Mission régionale d'autorité environnementale

Avis délibéré sur un projet d'installation d'une centrale photovoltaïque au sol sur des surfaces agricoles à Charmes-la-Grande (52) porté par la société UNITe

n°MRAe 2024APGE66

Figure 3: Plan de masse du projet

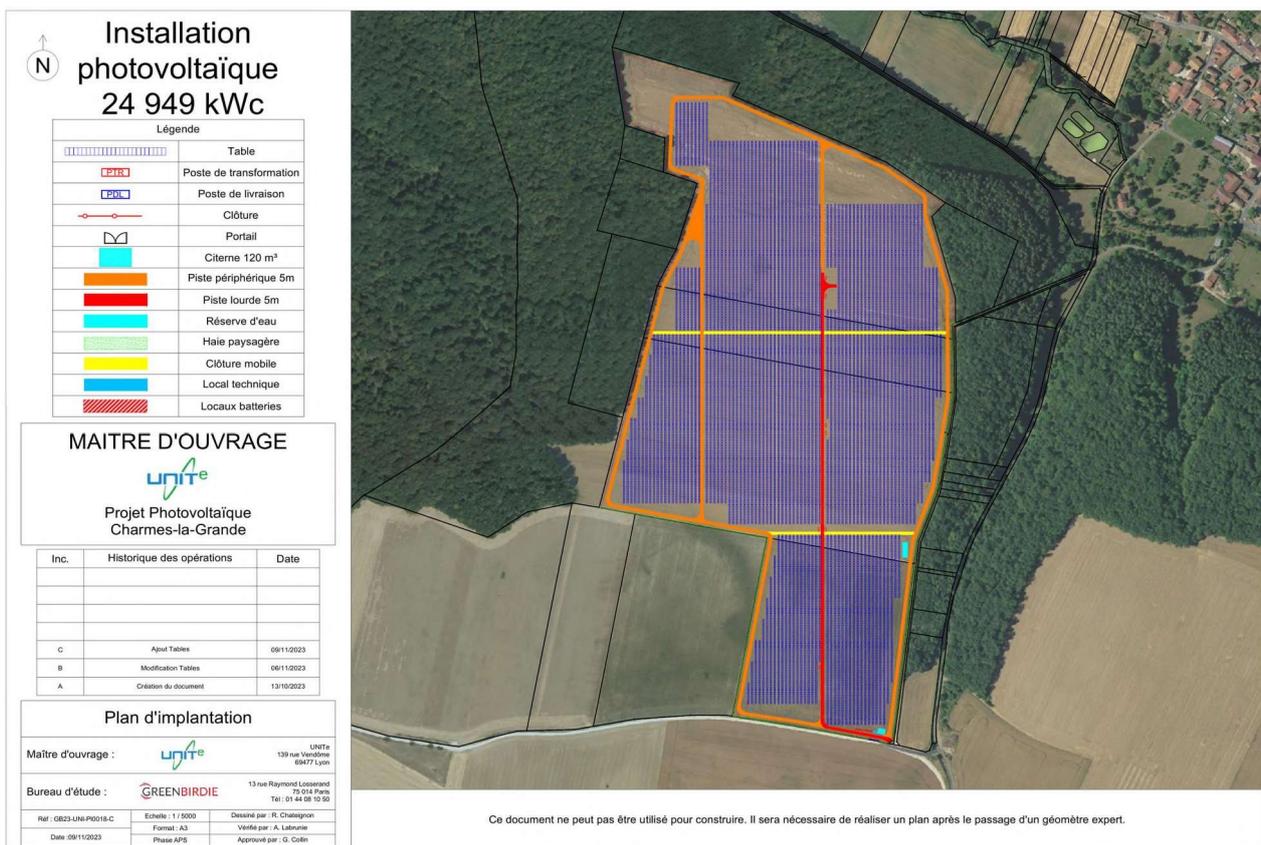
Selon le pétitionnaire le plan d'aménagement de la centrale a été établi avec l'éleveur pour tenir compte de ses exigences en termes d'équipements, d'accessibilité et de conduite du pâturage tournant. Les pistes internes légères perpendiculaires au linéaire de trackers permettront de subdiviser le site en 5 sous-enclos dont 3 de 11 hectares divisibles en parcs d'environ 3,5 ha ; ces sous-enclos seront délimités par la pose de clôtures électriques mobiles ce qui permettra, en cas de besoin, d'adapter la taille des parcs au cheptel effectivement présent et à la pousse réelle de

L'Ae s'est interrogée sur les avantages et inconvénients **au plan environnemental** et ce d'autant plus que la justification (après analyse des avantages et des inconvénients) n'est pas suffisamment argumentée dans le dossier, notamment en combinaison avec un élevage ovin.

L'Ae recommande au pétitionnaire de justifier ce choix d'aménagement au regard de son bilan environnemental et d'établir, en lien avec les services de l'État et la Chambre départementale d'Agriculture, un retour d'expérience à l'issue d'une première période d'exploitation de 3 ans sur le bon fonctionnement d'une production agricole, avec évaluation des éventuels gains ou pertes de rendement et des impacts tenant compte des intrants utilisés, couplée à une production énergétique.

Figure 6: En haut: le site avant le projet; en bas à gauche, le site avec projet; en bas à droite le projet après plantation d'une haie

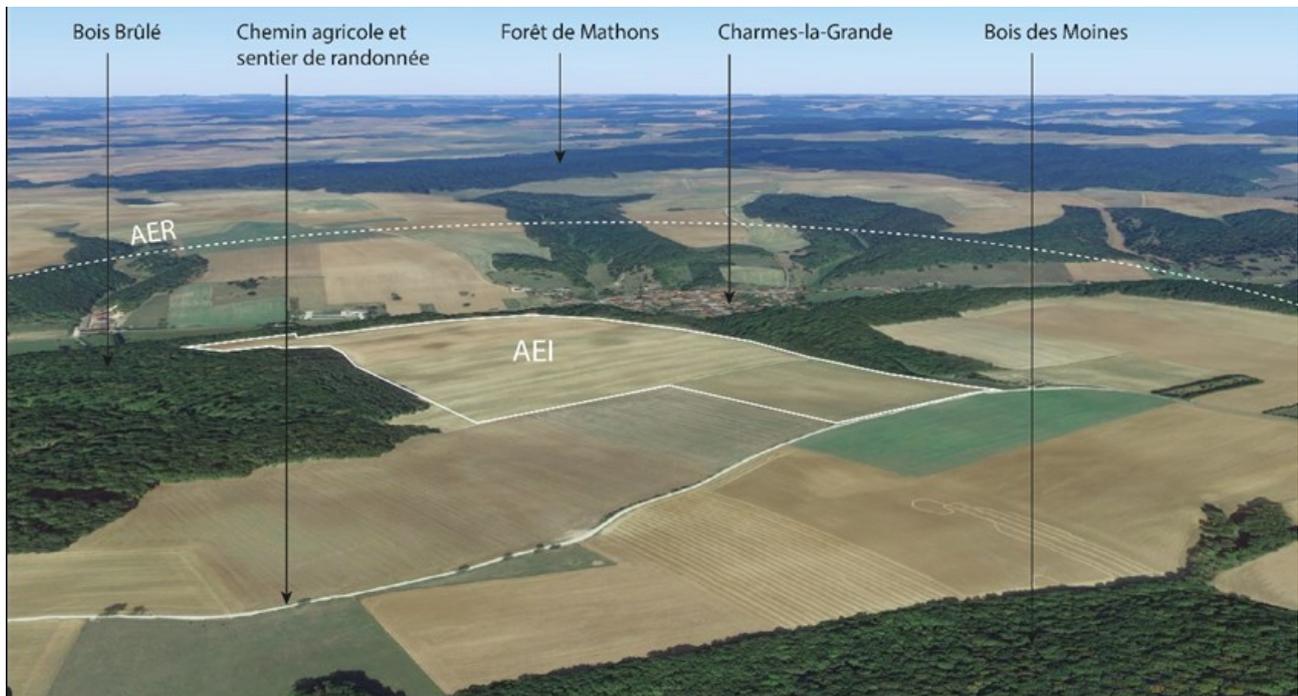
À l'échelle rapprochée, l'étude paysagère a permis de démontrer l'existence de plusieurs inter-visibilités avec le site du projet. En ce qui concerne le sentier de randonnée, l'inter-visibilité est directe, car le sentier longe la limite périphérique de la ZIP et l'absence de végétation permet d'observer l'ensemble du site. Des relations visuelles existent entre la route communale reliant Charmes-la-Grande à la route départementale 126. La configuration topographique et la présence de végétation limitent la perception de la ZIP. L'inter-visibilité peut être qualifiée de faible.

- la haie bocagère sera également implantée le long du chemin de grande randonnée, afin de réduire la perception des panneaux pour les randonneurs ;
- au droit du chemin de randonnée, sera implanté un panneau d'information sur le parc agrivoltaïque. Ce panneau permettra de sensibiliser et d'informer sur ce type d'installation.
